Esclarecimento referente ao Pregão Eletrônico 034/2025.

Objeto: Aquisição de bombas dosadoras para aplicação dos produtos químicos utilizados nas Estações de Tratamento de Água.

Pedido de esclarecimento

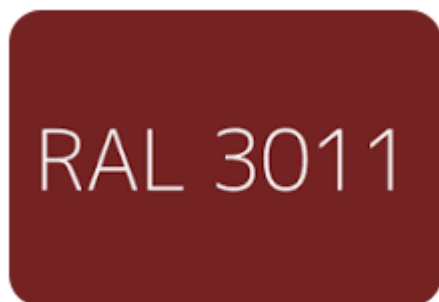
"Devido ao grande range de variação de dosagem, deverá ser fornecida **ventilação forçada** para o conjunto moto redutor."

- A MARB DO BRASIL usa em suas bombas o moderno motor produzido pela SEW EURODRIVE. Os motores possuem o método de resfriamento IC-410 conforme a norma ABNT NBR IEC 60034-6, ou seja, eles são do tipo TFNV (totalmente fechado não ventilado). Como os motoredutores possuem uma refrigeração por convecção natural, a refrigeração não depende da rotação do motor. Dessa maneira, não há um limite de rotação mínima em função da refrigeração. Não possuindo ventilação forçada, o custo do motor é menor e é menos um conjunto de peças para manutenção. Com estes motores, a MARB DO BRASIL consegue o maior range de vazões de uma bomba peristáltica industrial de alta pressão.

2 - Tendo em vista a faixa de operação e vazão solicitamos a ventilação forçada. No entanto, caso seja oferecida uma bomba que atende a faixa requerida de operação e vazão, sem ventilação forçada, mas com garantia de pleno funcionamento pela empresa, aceitaremos sem a ventilação forçada;
